Verslag huishoudelijke elektrische installatie op laagspanning en zeer lage spanning

Referentie: **004-20261105-02**	Datum controle: **05/11/2026**
Keurder: **004**

Eigenaar:	**Onbekend**	EAN-code:	**541448820057601081**
Adres installatie:	**Bogaardenstraat 18, 3200 - Aarschot**	Nummer teller(s):	**1lgz0570558508**
		Distributienetbeheerder installatie:	**Fluvius**
Datum uitvoering installatie:	☑ Vóór 01/10/1981 ☑ Tussen 01/10/1981 en 01/06/2020 ☐ Vanaf 01/06/2020		
Type:	☑ Wooneenheid ☐ Niet-huishoudelijk ☐ PV ☐ Batterij ☐ Laadpaal

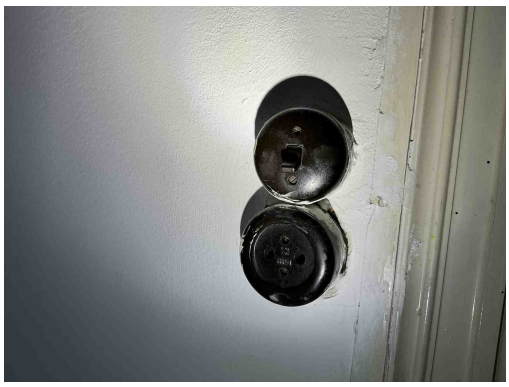
T11 - De contactdozen waarvan de toegekende stroomsterkte maximaal 16A en de toegekende spanning maximaal 250V bedraagt en niet bedoeld zijn voor de voeding van een of meerdere verbruikstoestellen voor een specifiek doel en niet geplaatst zijn in of op schakel- en verdeelborden, beschikken niet of IPXX-D (incl. gemeenschappelijke delen residentieel geheel) (Boek 1: 4.2.2.3/5.3.5.2).
Opmerking: Oa laatste verdieping, hall, slaapkamer 1,3..

T13 - Opbouwcontactdozen en/of -schakelaars zonder achterplaatje mogen niet rechtstreeks op een brandbare ondergrond bevestigd worden (Boek 1: 4.3.3.5).
Opmerking: Oa laatste verdieping , hal 2

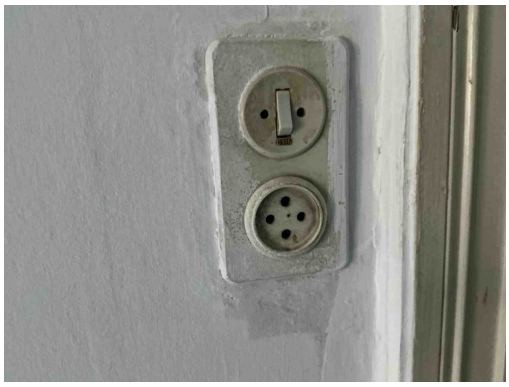
T11 - De contactdozen waarvan de toegekende stroomsterkte maximaal 16A en de toegekende spanning maximaal 250V bedraagt en niet bedoeld zijn voor de voeding van een of meerdere verbruikstoestellen voor een specifiek doel en niet geplaatst zijn in of op schakel- en verdeelborden, beschikken niet of IPXX-D (incl. gemeenschappelijke delen residentieel geheel) (Boek 1: 4.2.2.3/5.3.5.2).
Opmerking: Oa laatste verdieping, hall, slaapkamer 1,3..

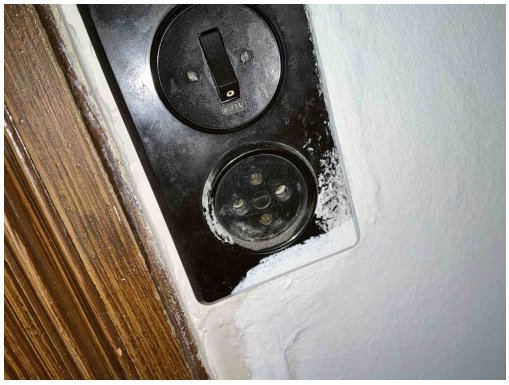
T11 - De contactdozen waarvan de toegekende stroomsterkte maximaal 16A en de toegekende spanning maximaal 250V bedraagt en niet bedoeld zijn voor de voeding van een of meerdere verbruikstoestellen voor een specifiek doel en niet geplaatst zijn in of op schakel- en verdeelborden, beschikken niet of IPXX-D (incl. gemeenschappelijke delen residentieel geheel) (Boek 1: 4.2.2.3/5.3.5.2).
Opmerking: Oa laatste verdieping, hall, slaapkamer 1,3..

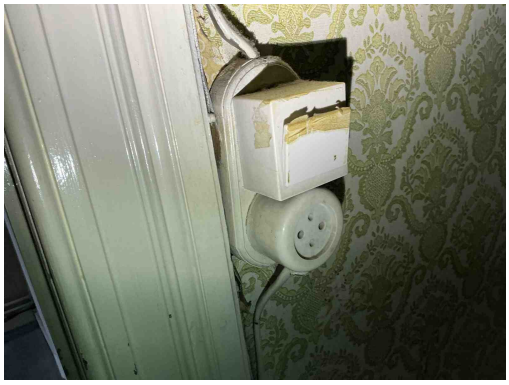
T11 - De contactdozen waarvan de toegekende stroomsterkte maximaal 16A en de toegekende spanning maximaal 250V bedraagt en niet bedoeld zijn voor de voeding van een of meerdere verbruikstoestellen voor een specifiek doel en niet geplaatst zijn in of op schakel- en verdeelborden, beschikken niet of IPXX-D (incl. gemeenschappelijke delen residentieel geheel) (Boek 1: 4.2.2.3/5.3.5.2).
Opmerking: Oa laatste verdieping, hall, slaapkamer 1,3..

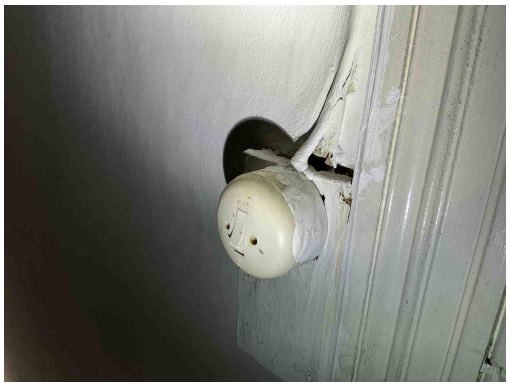
T11 - De contactdozen waarvan de toegekende stroomsterkte maximaal 16A en de toegekende spanning maximaal 250V bedraagt en niet bedoeld zijn voor de voeding van een of meerdere verbruikstoestellen voor een specifiek doel en niet geplaatst zijn in of op schakel- en verdeelborden, beschikken niet of IPXX-D (incl. gemeenschappelijke delen residentieel geheel) (Boek 1: 4.2.2.3/5.3.5.2).
Opmerking: Oa laatste verdieping, hall, slaapkamer 1,3..

T13 - Opbouwcontactdozen en/of -schakelaars zonder achterplaatje mogen niet rechtstreeks op een brandbare ondergrond bevestigd worden (Boek 1: 4.3.3.5).
Opmerking: Oa laatste verdieping , hal 2

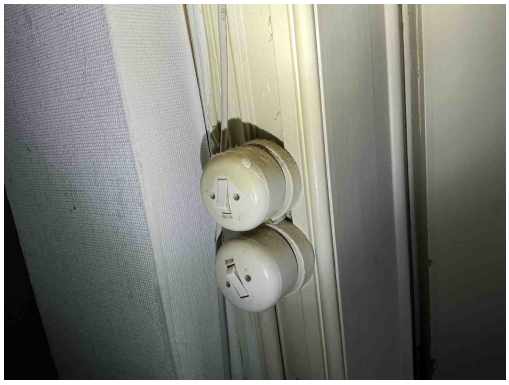
T13 - Opbouwcontactdozen en/of -schakelaars zonder achterplaatje mogen niet rechtstreeks op een brandbare ondergrond bevestigd worden (Boek 1: 4.3.3.5).
Opmerking: Oa laatste verdieping , hal 2

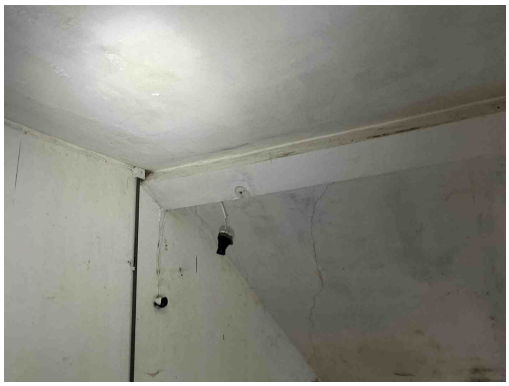
T13 - Opbouwcontactdozen en/of -schakelaars zonder achterplaatje mogen niet rechtstreeks op een brandbare ondergrond bevestigd worden (Boek 1: 4.3.3.5).
Opmerking: Oa laatste verdieping , hal 2

T13 - Opbouwcontactdozen en/of -schakelaars zonder achterplaatje mogen niet rechtstreeks op een brandbare ondergrond bevestigd worden (Boek 1: 4.3.3.5).
Opmerking: Oa laatste verdieping , hal 2

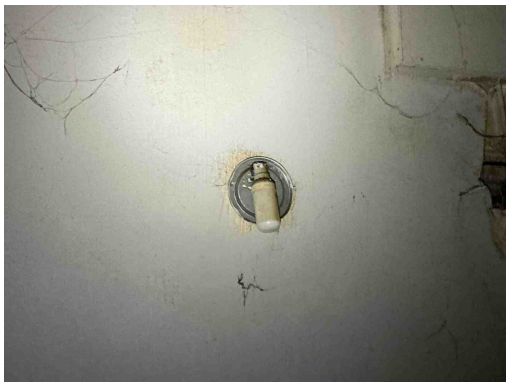
T23 - Het elektrisch materiaal is beschadigd. (Boek 1: 1.4.1.3).
Opmerking: Oa laatste verdieping, hall 1, verdieping 1

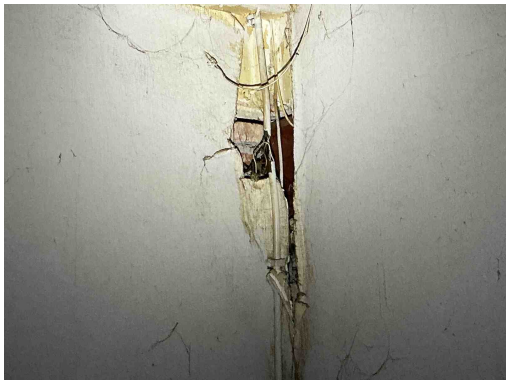
T23 - Het elektrisch materiaal is beschadigd. (Boek 1: 1.4.1.3).
Opmerking: Oa laatste verdieping, hall 1, verdieping 1

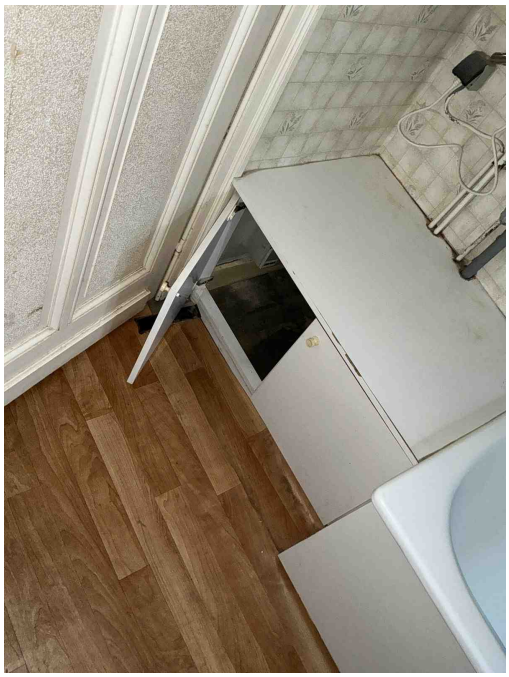
C21 - Het gebruik van geleiders van het type VOB, zonder bijkomende afscherming is niet toegestaan (Boek 1: 5.2.9.6).
Opmerking: Oa hall

C26 - De verbindingen zijn niet gebeurd in borden, in aftakdozen, aan de klemmen van contactdozen, schakelaars of in de verlichtingstoestellen (Boek 1: 5.2.6.1).
Opmerking: Oa hall

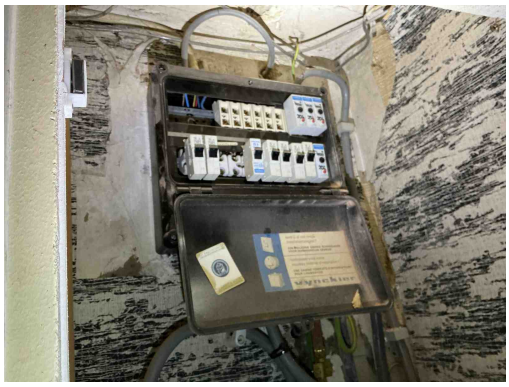
B02 - Het elektrisch verdeelbord is onvoldoende bereikbaar (Boek 1: 5.3.5.1).
Opmerking: Oa bord 3

C13 - Onvoldoende bevestiging van de leiding(en) (Boek 1: 5.2.9.5).
Opmerking: Oa slaapkamer 3

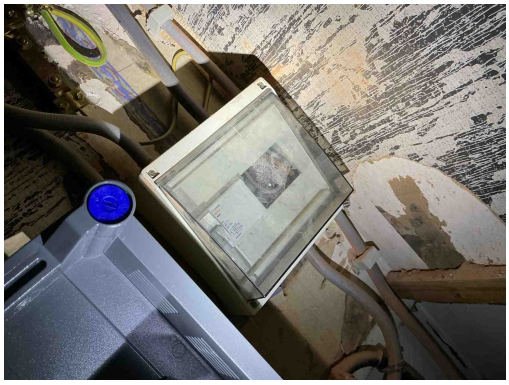
B06 - Het elektrisch verdeelbord heeft niet de minimale beschermingsgraad IPXX-B in een gewone ruimte (Boek 1: 4.2.2.3).
Opmerking: Oa bord 1,2

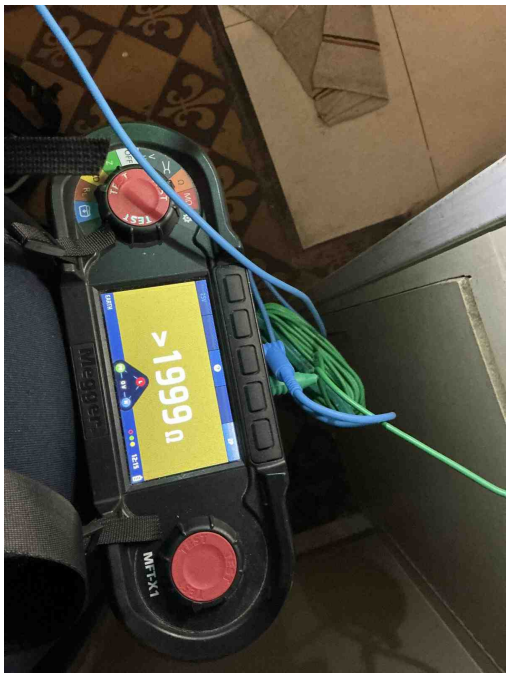
B06 - Het elektrisch verdeelbord heeft niet de minimale beschermingsgraad IPXX-B in een gewone ruimte (Boek 1: 4.2.2.3).
Opmerking: Oa bord 1,2

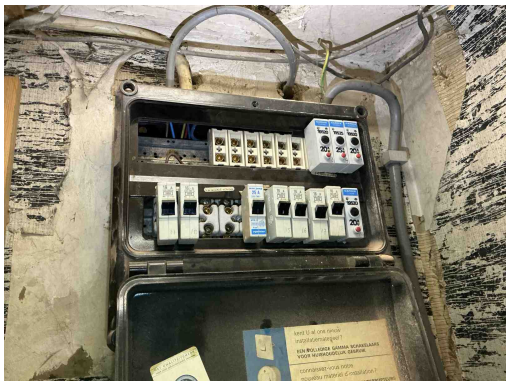
A05 - De waarde van de spreidingsweerstand van de aardverbinding is te hoog (Boek 1: 5.4.2).

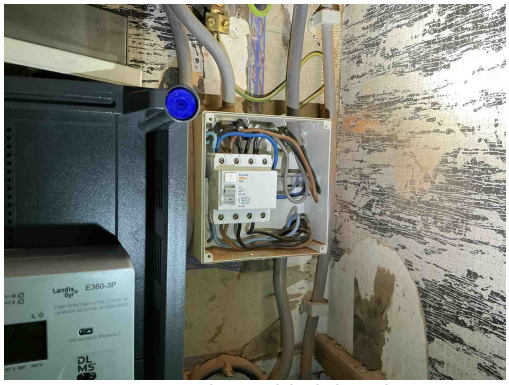
I01 - De waarde van de isolatieweerstand per kring dient tenminste 0,50 Mohm (1000 x Utest) te zijn (Boek 1: 6.4.5.1).
Opmerking: Oa bord 2 tweede rij

B30 - De houder van de beveiliging in een huishoudelijke ruimte is niet voorzien van aangepaste kalibreerelementen (Boek1: 5.3.5.5).
Opmerking: Oa bord 2

D08 - De nodige markeringen op de beveiligingstoestellen ontbreken of zijn onleesbaar (Boek 1: 5.3.5.5).
Opmerking: Oa bord 2
